STUDER

MODIFIKATIONEN A810

MODIFICATIONS A810

SI 91/85 d/e

1.) Stabilizer 1.810.770.00

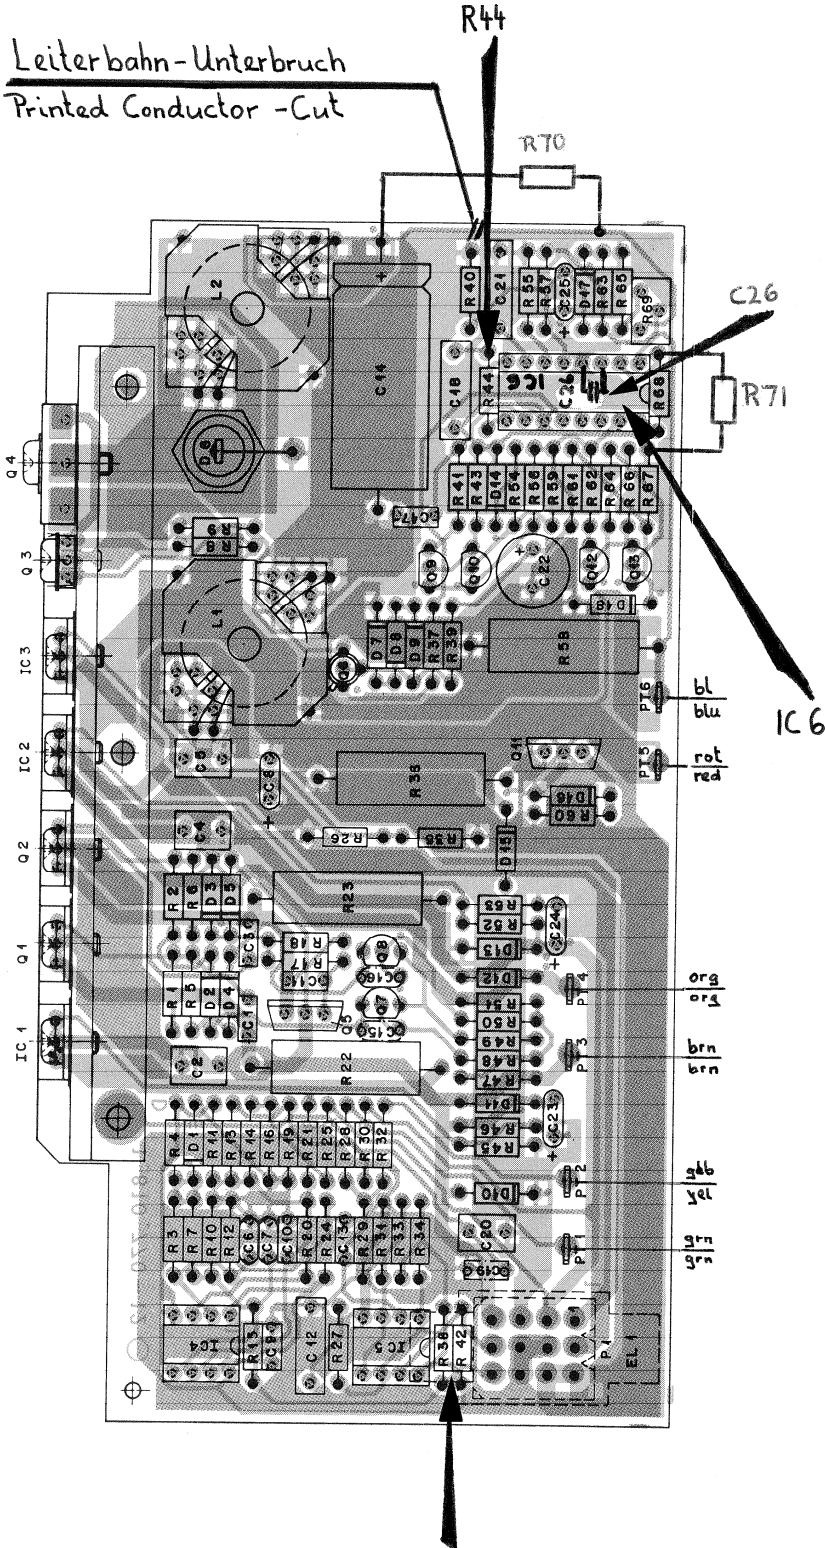
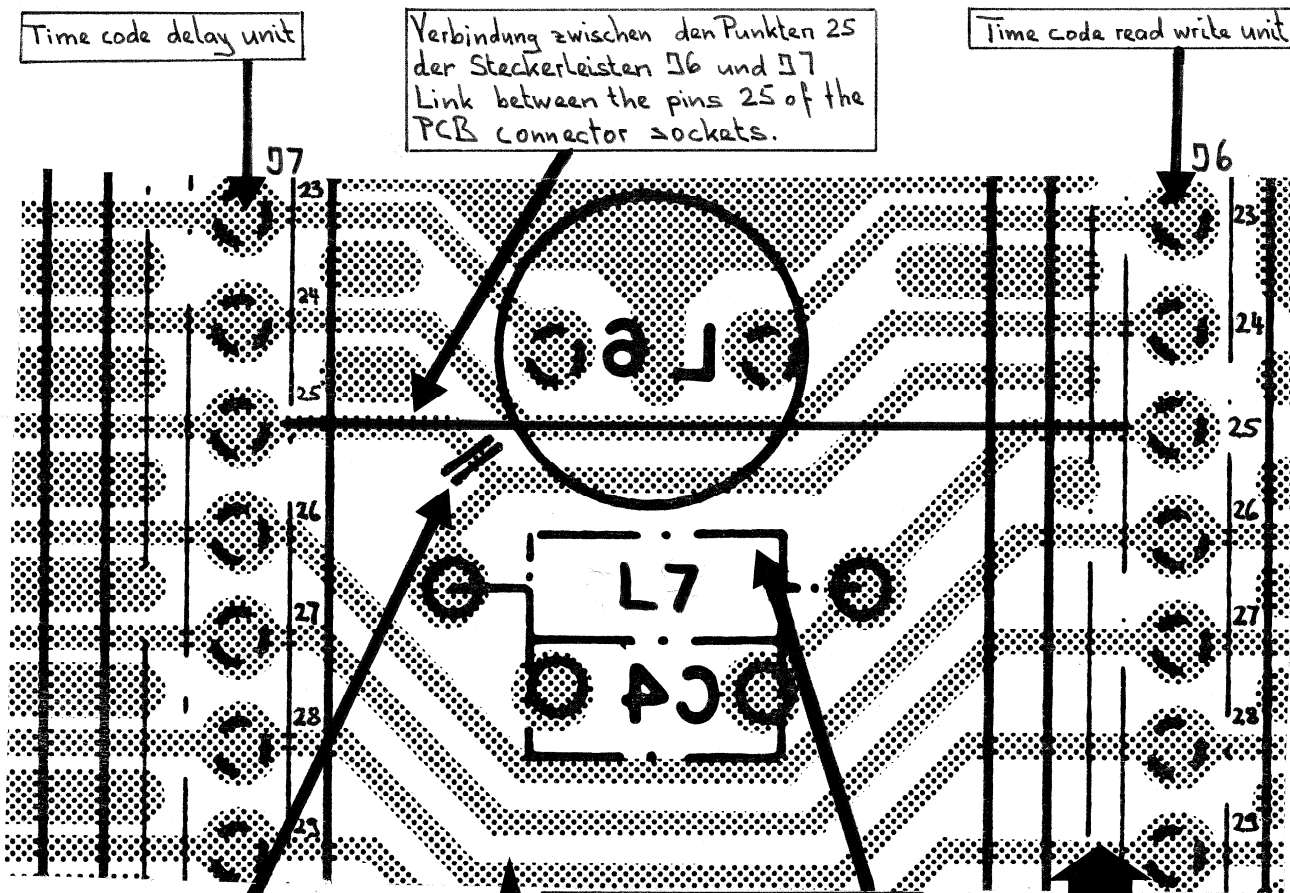
The stabilizer PCB may produce an audible whistle, caused by the 5,6 V switching regulator.

The improved switching regulator IC 6 SG 3524 BN corrects this condition.

PCB's already equipped with the new IC carry Index 81. R44 must be changed to 27 k Ω .

To bridge the period until this new IC was available, an intermediate solution was realized. R70, R71 and C26 were inserted (see attached diagram on page 19. Remove this modification when replacing IC 6 with the new type.

R44 wird 27kΩ
R44 must be 27kΩ

Beim Einsatz von IC6 SG 3524 BN, müssen die allfällig eingelöteten Komponenten R70, R71 und C26 entfernt werden. Leiterbahn-Unterbruch überbrücken!

If IC6 gets exchanged by SG 3524 BN, remove possibly soldered components R70, R71 and C26. Bridge cutted printed conductor trace!

Vergrößerter Ausschnitt (Seitenverkehrt)
Enlarged view (side-inverted)

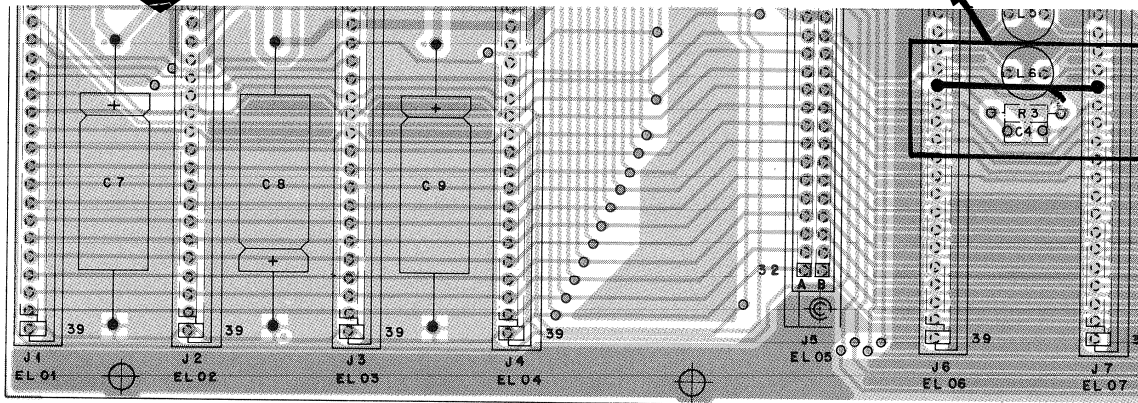
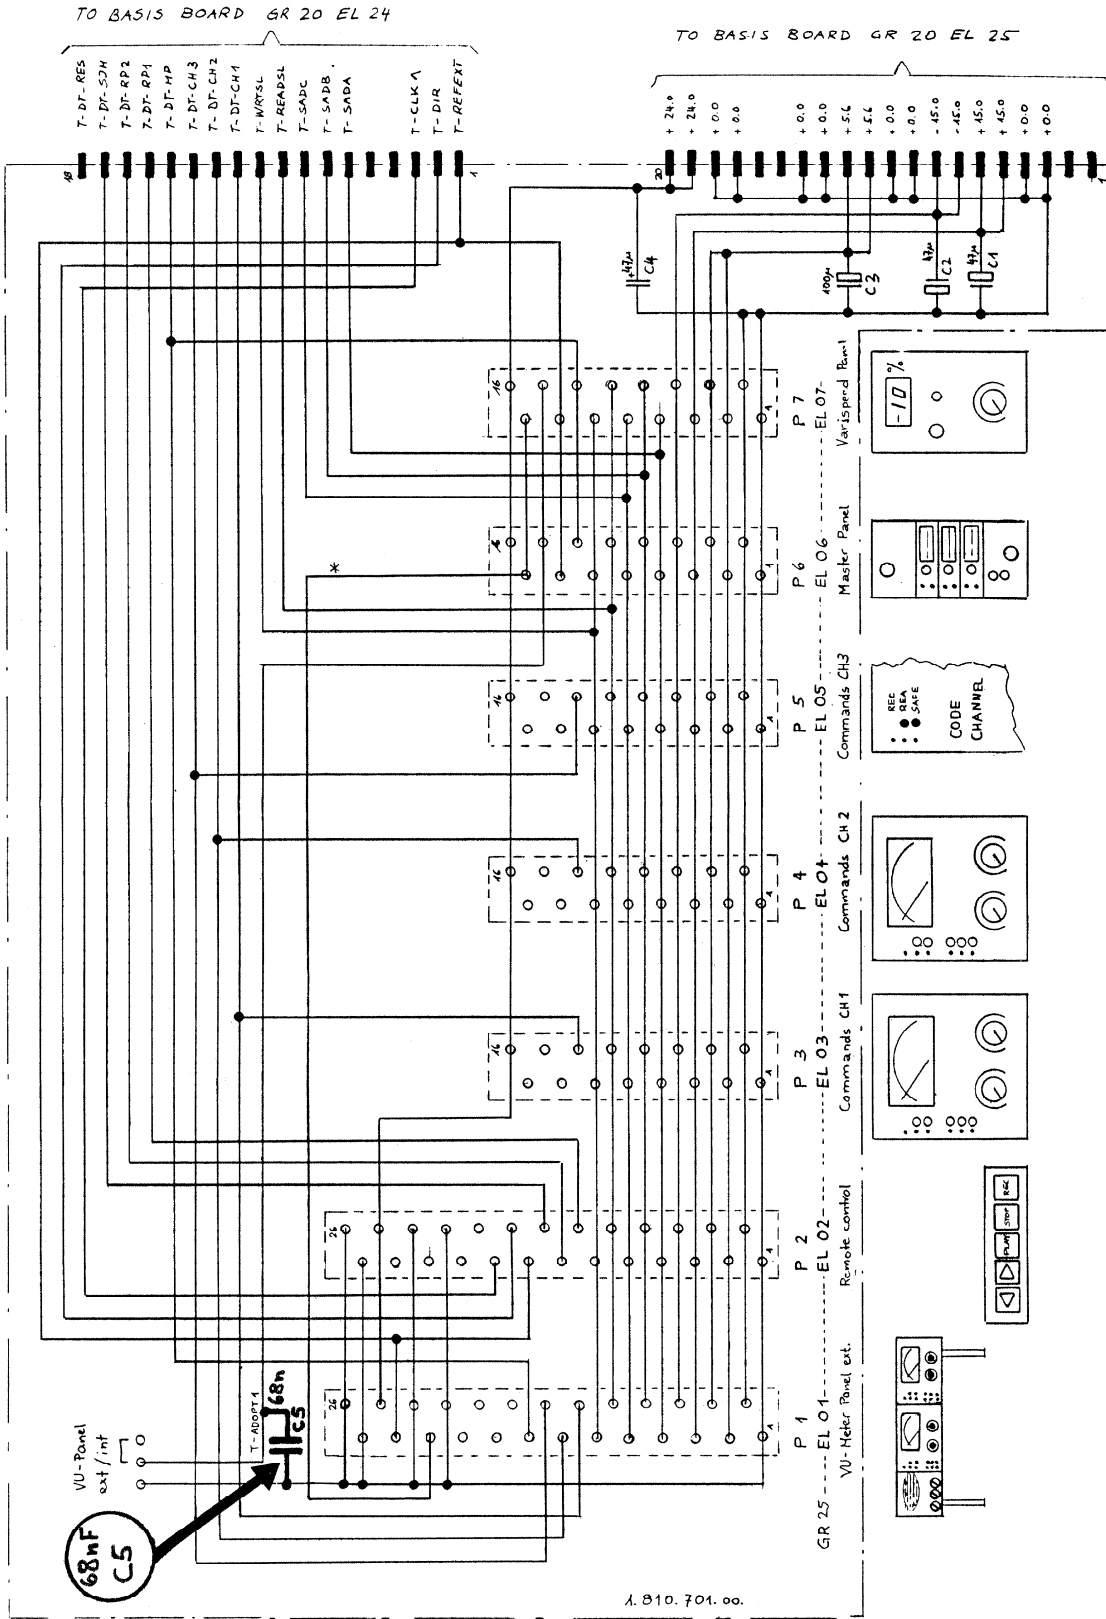
If the newest microprocessor PCB 1.820.780.81 is used, the clock signal from the MPU may be audible on the audio outputs.

The installation of a wide band choke 62.01.0115 on to the basis PCB according to the drawing will avoid clock-noise crosstalk. For further modification instructions see detailed drawing as well as the layout in the schematic section of this SI. With this modification Index 81, becomes effective. (Schematic diagram on page 20.

Cut printed circuit trace which goes from point 25 of the time code delay unit (J7) to the printed conductor junction which connects the wide band choke (R3 in the layout) to the point 19B of the bus-converter (J5).

Solder a connecting wire between point 25 of the timecode delay unit (J7) to point 25 of the timecode read write unit (J6).

Verbindung auslöten und L7 einlöten (C4 nie bestückt)
Remove link and insert L7.
(C4 is never equipped).

PCB-Layout 1.810.701.11

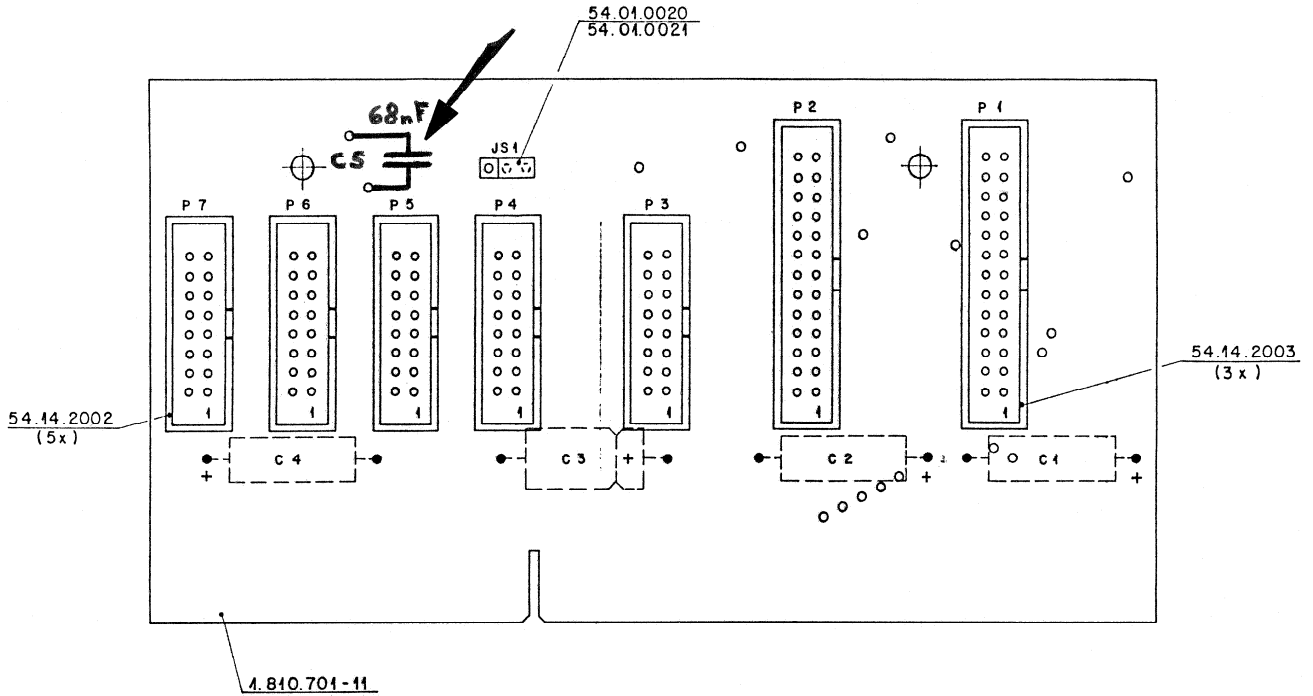
In the vari-speed mode it may happen that the recorder suddenly stops because of capacitive crosstalk ($\square\square$) of the external capstan reference frequency into the jumper for VU-meter internal or external selection.

Solder a 68 nF capacitor across the jumper to avoid crosstalk. (Schematic diagram page 21)

C5 sockelseitig in die beiden Löcher (zwischen P5 und P6) stecken und verlöten.

Insert C5 from the socket-side into the two holes between P5 and P6 and solder.
